Nr postępowania: GUM2023ZP0039

postępowanie o udzielenie zamówienia publicznego prowadzone w trybie przetargu nieograniczonego, na podstawie art. 132 ustawy z dnia 11 września 2019 r. - Prawo zamówień publicznych (Dz. U. z 2022 r. poz. 1710 ze zm.) pn. **Budowa Uniwersyteckiego Centrum Stomatologicznego Gdańskiego Uniwersytetu Medycznego przy ul. M. Skłodowskiej – Curie w Gdańsku.**

Gdański Uniwersytet Medyczny jako Zamawiający, na podstawie art. 135 ust. 2 i 6 ustawy Pzp, udziela odpowiedzi na pytania, które wpłynęły w niniejszym postępowaniu. Działając na podstawie art. 137 ust. 1 i 2 ustawy Pzp, Zamawiający dokonuje zmiany treści SWZ poprzez zamieszczenie dodatkowego załącznika.

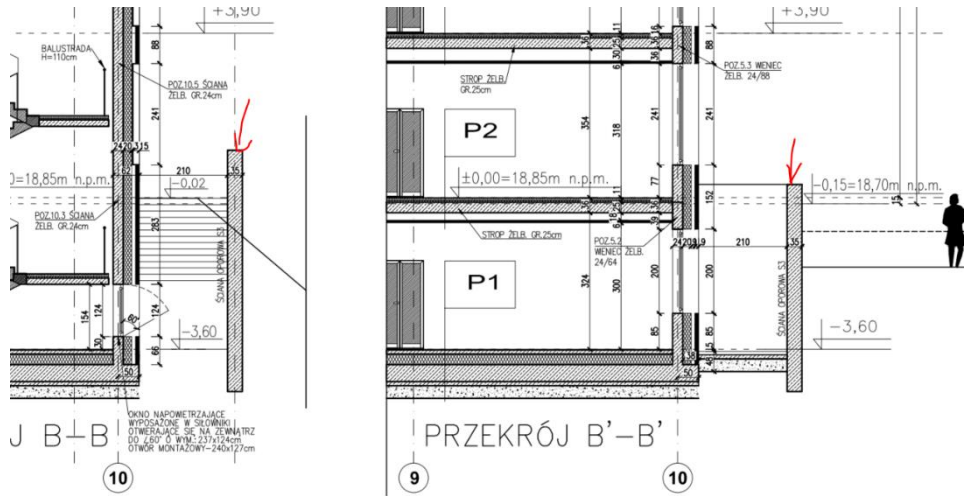
Prosimy o informacje jaką należy zastosować izolację przeciwwilgociową dla schodów oraz dla płyty zjazdowej (rysunek K35).

2 x papa.

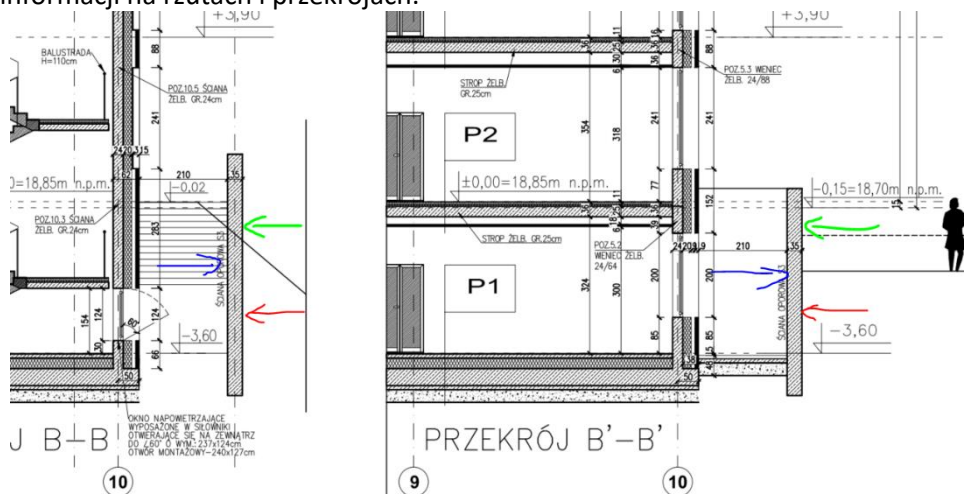
Prosimy o informację na temat wykończenia murów oporowych przy wjeździe do garażu podziemnego, rampie dla nps, studzienkach napowietrzających oraz schodach zewnętrznych (od str widocznej i od str gruntu) jaki rodzaj wykończenia powierzchni pionowych powinien zostać założony do wyceny? Brak informacji na rzutach i przekrojach.

Od strony widocznej surowy beton W8 impregnowany hydrofobowo, bezbarwnie. Od strony gruntu hydroizolacja z mas bitumicznych. Należy wykonać szczelne zamknięcia dylatacji.

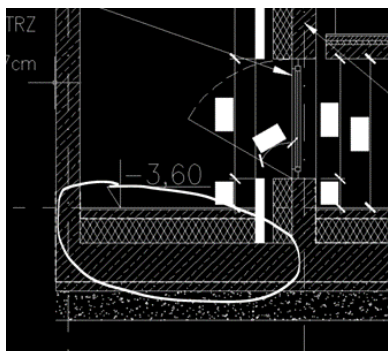
W opisie technicznym jest zapis o dwóch rodzajach odpływów KS z unitów dentystycznych. Jeden odpływ to woda, drugi odprowadzał będzie powietrze wydechowe pacjentów. Gdzie znajduje się projekt instalacji KS przystosowany do użycia wody przez unity dentystyczne? Brak w przekazanej dokumentacji.

Zgodnie z udostępnionymi rzutami.

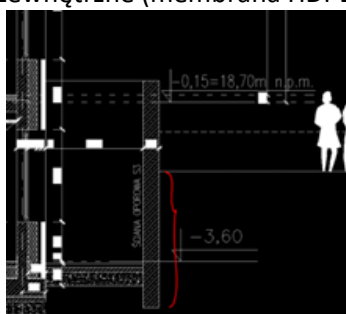
Prosimy o potwierdzenie, że izolacja termiczna ze szkła piankowego ma być zastosowana na wszystkich ścianach zewnętrznych w części fundamentowej od poziomu terenu do góry płyty fundamentowej.

Zamawiający potwierdza powyższe.

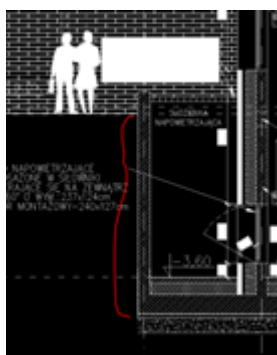
Prosimy o informacje czy ściany oporowe poniżej poziomu gruntu mają być tak samo wykończone jak ściany zewnętrzne (membrana HDPE, izolacja termiczna, folia kubełkowa)?

Mury oporowe poniżej poz. gruntu zabezpieczone hydroizolacyjnymi masami bitumicznymi. Należy uwzględnić szczelne zamknięcie dylatacji murów.

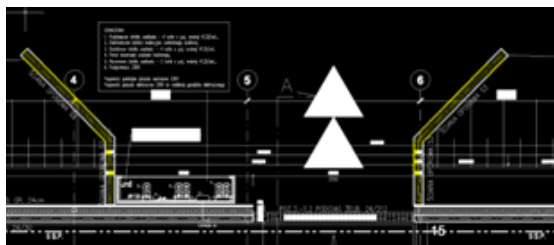
Prosimy o informacje czy ściany oporowe S3 mają być w jakiś sposób zabezpieczone poniżej poziomu gruntu.

Ściany oporowe wykonane z betonu szczelnego W8 i poniżej poz. gruntu pokryte hydroizolacyjnymi masami bitumicznymi.

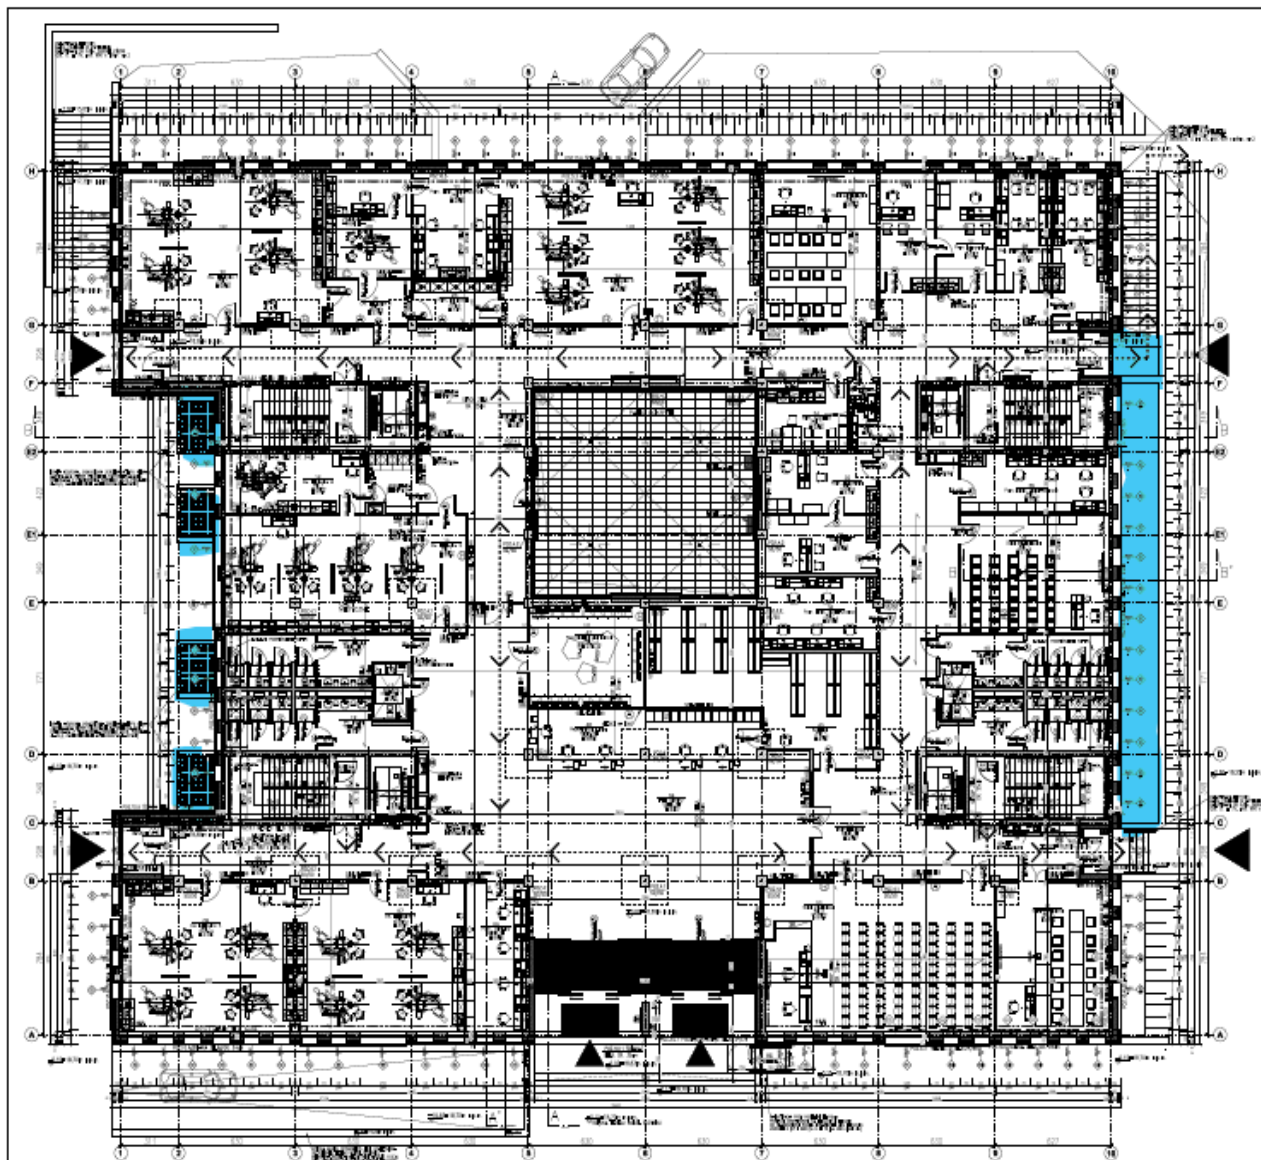
Prosimy o potwierdzenie, że okna połaciowe B6(wg zestawienia stolarki w wyposażeniu jest klamka zwykła i blokada obrotu klamki) występujące w połaci dachowej mają być otwierane, gdyż wysokość okna od posadzki to ponad 3m. Jeśli tak to prosimy o wytyczne w tym zakresie.

Okna B6 mają być stałe.

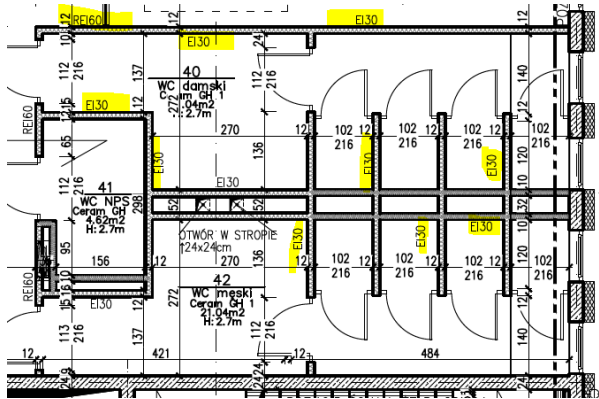
Prosimy o informację czy zabezpieczenie narożników ścian występuje tylko w podziemiu zgodnie z oznaczeniem na rzutach, czy również na wyższych kondygnacjach.

Zgodnie z projektem.

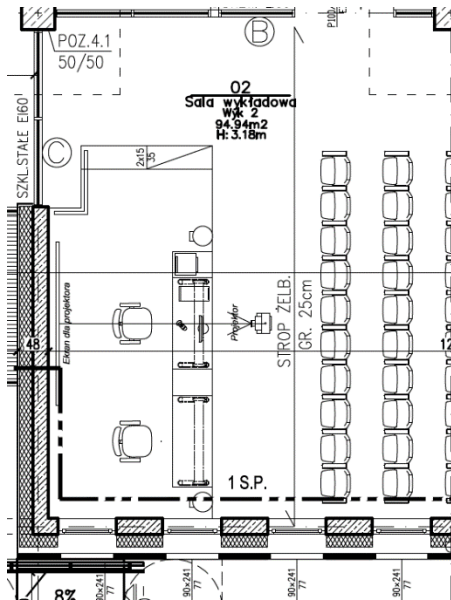
Prosimy o przesłanie detalu dla wewnętrznej i zewnętrznej ściany żelbetowej budynku w pom. 01 Hala Garażowa na poz.-1. Prosimy o podanie wymaganych grubości, parametrów technicznych i innych wymagań dla poszczególnych warstwy wykończeniowych ww. przegrody.

Udostępniona dokumentacja jest wystarczająca do sporządzenia oferty.

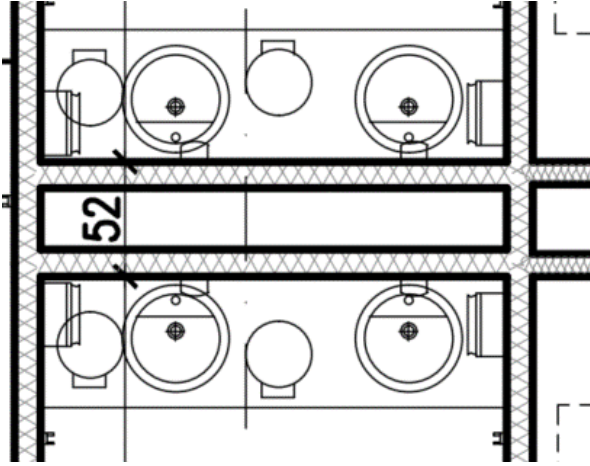
Dotyczy odpowiedzi nr 456 - czy Zamawiający dopuszcza zmianę okładzin ściennych wewnętrznych - płyt HPL na cieńsze niż 8mm?

Nie.
